**IMPIANTO DI RECUPERO RIFIUTI
NON PERICOLOSI**

Via delle Industrie, n. 70 in Comune di Cartigliano
Provincia di Vicenza

**Appendice alla Relazione
dello Studio
Preliminare Ambientale
- Integrazioni -**

APPENDICE DELLA RELAZIONE DELLO STUDIO PRELIMINARE AMBIENTALE - INTEGRAZIONI -

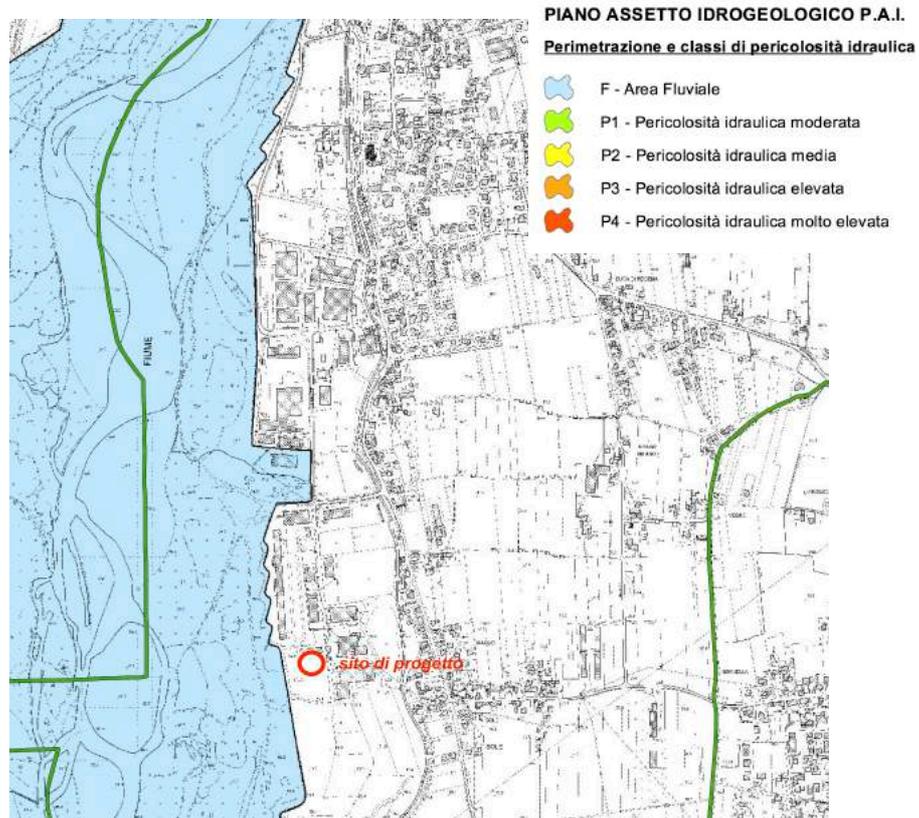
Integrare il Quadro Programmatico con la trattazione del Piano Stralcio per l'Assetto Idrogeologico (PAI), di cui si chiede la trattazione e la messa in relazione con la proposta progettuale.

Estratto del Piano stralcio per l'Assetto Idrogeologico del bacino Brenta- Bacchiglione ("Carta della pericolosità idraulica") con evidenziato il sito di progetto.

Come evidenziato nell'estratto del PAI del bacino dei fiumi Brenta-Bacchiglione, il territorio comunale di Cartigliano non presenta particolari criticità dal punto di vista della pericolosità idraulica all'esterno dell'area fluviale dell'asta del Fiume Brenta, in linea con quanto riportato nell'Elaborato grafico n. 1 (*Carta dei vincoli e della pianificazione territoriale*) del P.A.T..

Il PAI del bacino dei fiumi Brenta-Bacchiglione per il territorio comunale di Cartigliano non contempla criticità legate a pericolosità e rischio geologico e pericolosità da valanga.
